Mission régionale d'autorité environnementale
ÎLE-DE-FRANCE

**Avis délibéré
sur le projet de datacenter Icade à
Rungis (Val-de-Marne)**

**N° APJIF-2025-048
du 07/05/2025**

Figure 5 : présentation des deux voies d'emploi de la chaleur produite par le datacenter (extrait de l'annexe 2 de l'étude d'impact)

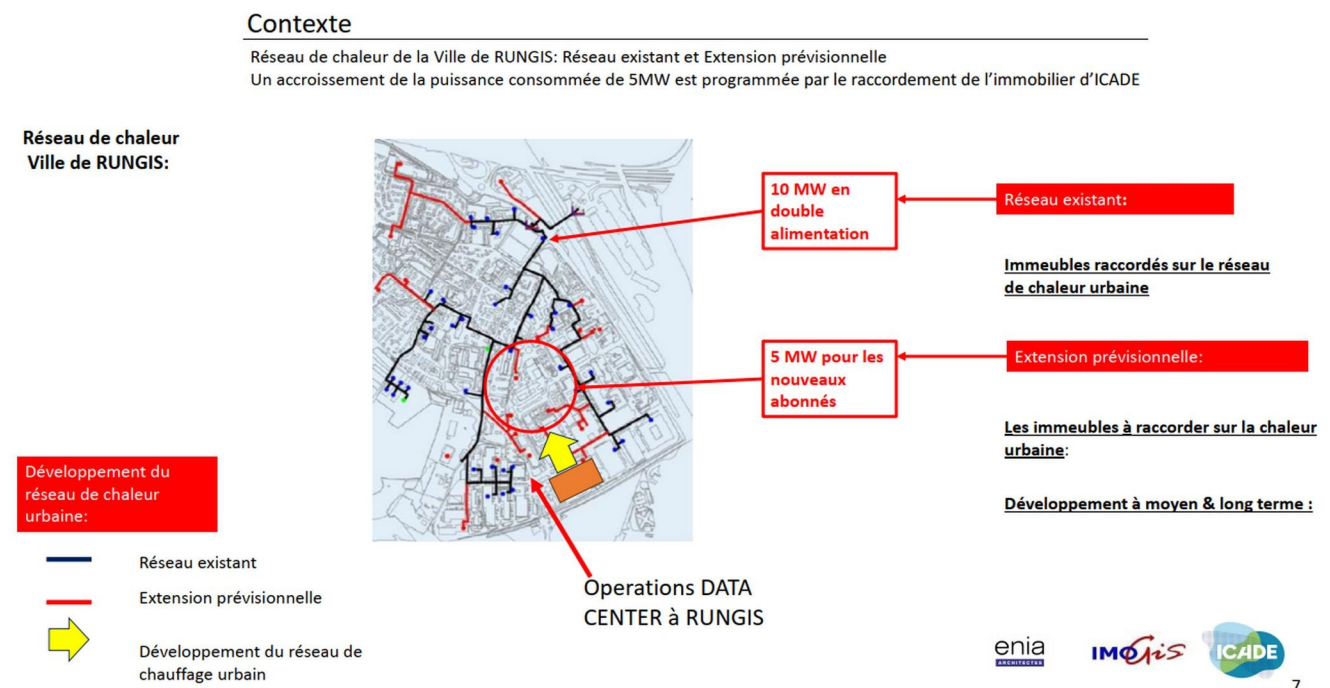
La compréhension du dispositif présenté conduit à plusieurs interrogations. En effet, même avec un réemploi de 15 MW, il resterait 5 MWth de chaleur fatale facilement utilisable inutilisés, il conviendrait que la réflexion

Par ailleurs, si la société Dalkia affiche une intention de réfléchir à l'emploi de cette chaleur, la Semmaris qui est gestionnaire du MIN de Rungis ne s'est pas exprimée sur le sujet ce qui, en l'état du dossier, ne démontre pas un futur réemploi de cette énergie. Enfin, Dalkia évoque une utilisation de cette énergie sur le parc Icade à Rungis (immobilier essentiellement de bureaux avec un projet immobilier rappelé supra). Il aurait été attendu d'Icade un engagement plus ferme quant au réemploi de cette chaleur puisque la société maîtrise une partie des choix énergétiques de son parc. Or aucun engagement n'est présent dans le dossier.

(8) L'Autorité environnementale recommande au préfet de région Île-de-France de suspendre son agrément au titre de l'article L.510-1 et suivants du code de l'urbanisme dans l'attente d'une garantie de récupération de la chaleur fatale dans le cadre du projet.

(9) L'Autorité environnementale recommande au préfet du Val-de-Marne de mener une concertation entre le groupe Icade, les communes, l'EPT et les concessionnaires concernés pour assurer la récupération de la chaleur issue du process du datacenter.

(10) L'Autorité environnementale recommande au porteur de projet de mentionner les démarches engagées pour assurer la réutilisation d'une part significative de la chaleur fatale produite, au besoin en proposant d'assurer la fourniture de celle-ci à titre gratuit aux demandeurs potentiels.

Figure 6 : dispersion de NO₂ autour du site du projet en cas de scénario d'urgence. (source PJ4 p.183)

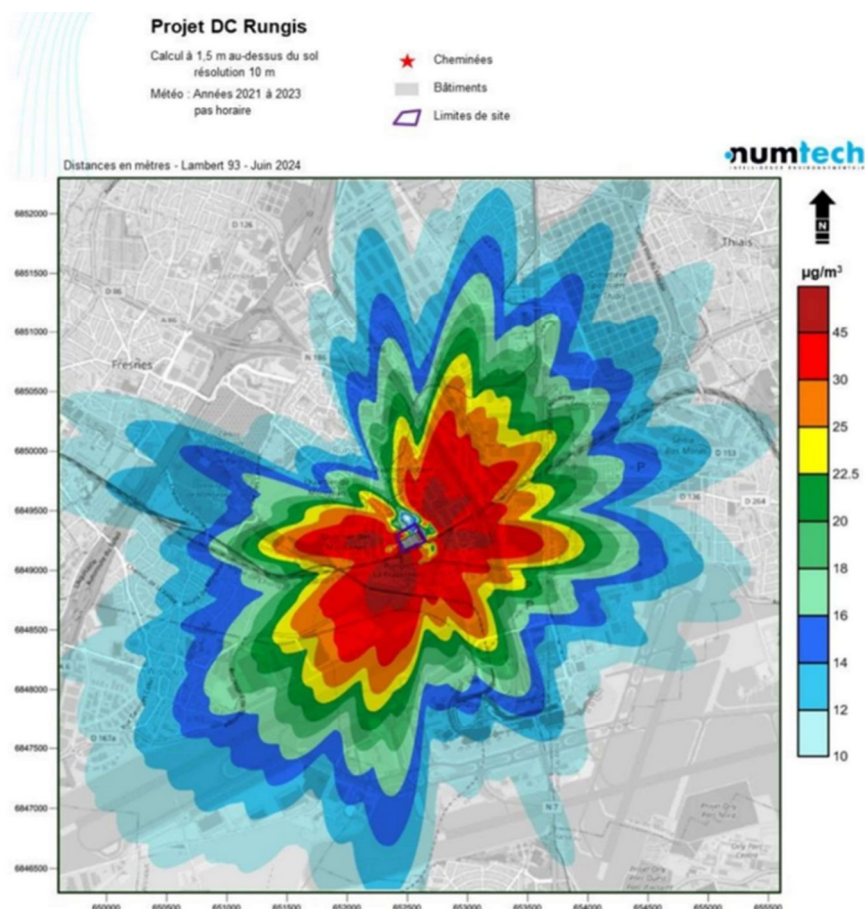
hauteur. Cette modélisation est construite sur deux hypothèses : le scénario de maintenance qui permet de faire fonctionner un seul groupe électrogène, et le scénario d'urgence qui prend en compte le fonctionnement simultané de 59 groupes électrogènes. Dans ce scénario, l'étude examine les pollutions pendant une période d'une heure et constate l'émission de 180 kg de NO_x, de 144 kg de CO, de 23 kg de PM₁₀ et autant de PM_{2,5} et de 24 kg de COVT. Une représentation graphique vient appuyer les hypothèses et préciser la dispersion envisagée.

L'Autorité environnementale tient à souligner la qualité de l'approche du risque pour les populations avoisinantes menée par Icade. Elle relève toutefois que l'hypothèse d'une rupture complète d'alimentation d'une heure est très favorable. Comme elle l'a déjà rappelé, un datacenter en Île-de-France a fonctionné sur ses groupes électrogènes durant 270 heures¹⁵, ce qui démontre que les hypothèses de rupture d'alimentation électrique avancées par le maître d'ouvrage correspondent peut-être à une moyenne nationale, mais qu'elles ne traitent que du réseau RTE. Par ailleurs, la panne électrique gigantesque qu'ont connue l'Espagne et le Portugal les 28 et 29 avril 2025 témoignent du fait que des incidents sérieux et systémiques ne sont pas illusoire.

Figure 8: Extrait de la coupe montrant la hauteur du bâti projeté - Source PC03 coupes

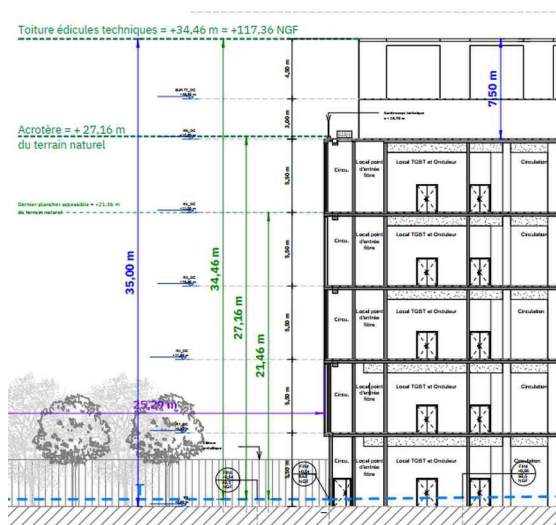
Enfin, la présence d'entreprises et de publics à proximité de l'emprise du projet justifierait de présenter, pour la bonne information du public, les conséquences d'un incident sérieux ou d'un accident pour les populations accueillies et les riverains et de décrire les mesures de sécurité prévues.

(19) L'Autorité environnementale recommande pour la bonne information du public de compléter l'étude de danger par un exposé des conséquences pour les usagers et voisins situés à proximité et les populations riveraines d'incidents sérieux ou d'accidents graves susceptibles de survenir ;
